Mission régionale d'autorité environnementale
OCCITANIE

**Avis
sur la création d'une centrale photovoltaïque au sol à
GRENADE (31)**

N°MRAe : 2024APO29

Avis émis le 21 mars 2024

Figure 3 : Extrait de la carte du PPR inondation de la commune de Grenade, approuvé le 29/07/2005 (source : étude d'impact)

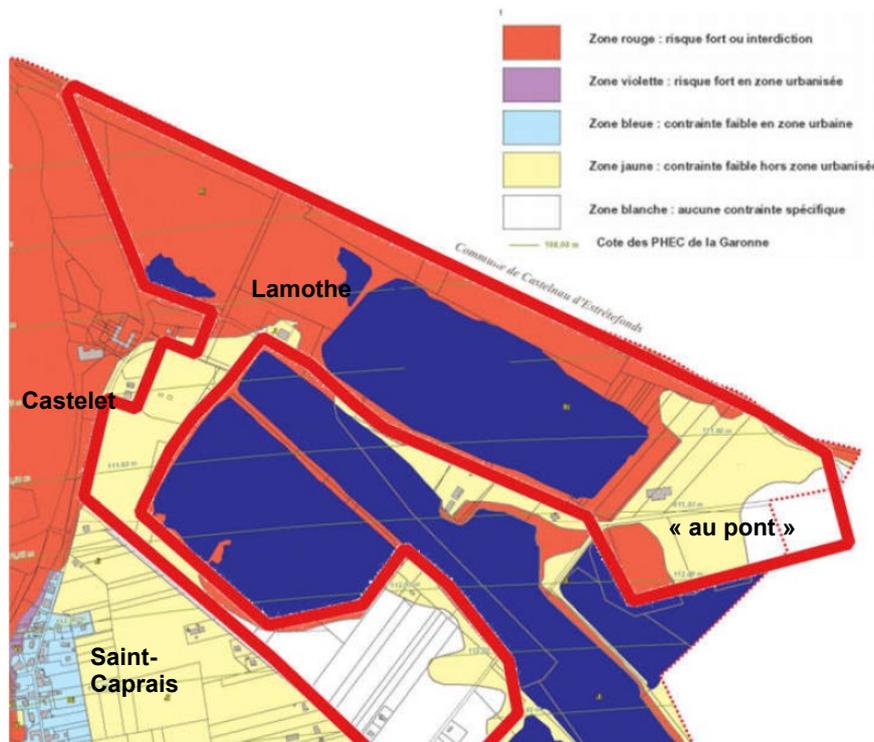
L'aire d'étude immédiate se situe au sein de zones inondables de la Garonne et de l'Hers-mort (zones rouge pour « *Lamothe* » et jaune pour « *Castelet* » et majoritairement jaune pour « *Au Pont* », zones définies dans le plan de prévention des risques inondations (PPRI) – cf figure 3 suivante). Selon le règlement du PPRI, les installations photovoltaïques au sol sont interdites en zone inondable. Toutefois, une dérogation peut être accordée à

titre exceptionnel, en zone d'aléa faible à moyen uniquement¹⁰, sous réserve de justifier la non-aggravation du risque inondation. En revanche, l'implantation en zone rouge (zone d'aléa fort) reste interdite.

Le dossier conclut que le projet permet d'améliorer les conditions d'écoulement par rapport à la situation actuelle compte tenu des modifications de topographie proposée. Les incidences du projet sont qualifiées de positives. Sans remettre en cause les conclusions des études hydrauliques réalisées, la MRAe considère cependant qu'en l'état le projet ne semble pas complètement conforme au règlement du PPRI.

Figure 4 : Description graphique de la configuration « État projet définitif avec chenal » (source : étude hydraulique)

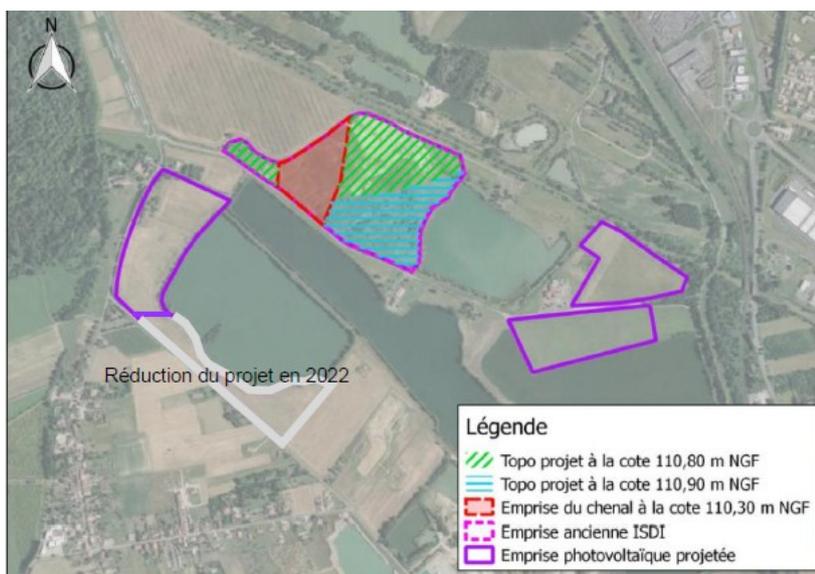
Dès lors, les porteurs de projet jugent que la modification de la topographie permet de considérer l'aléa au niveau de l'ancienne ISDI (secteur « Lamothe ») comme faible à moyen contre un aléa fort mentionné dans le PPRI en vigueur, et que le projet de parc photovoltaïque peut être réalisé sous réserve de non aggravation du risque inondation. Une modélisation a été conduite permettant de simuler les incidences de l'implantation des panneaux photovoltaïques. La modélisation met en avant des modifications très faibles des hauteurs d'eau et des vitesses (augmentation des hauteurs d'eau et 1 à 2 cm, variation de vitesse de l'ordre de 5 cm/s).
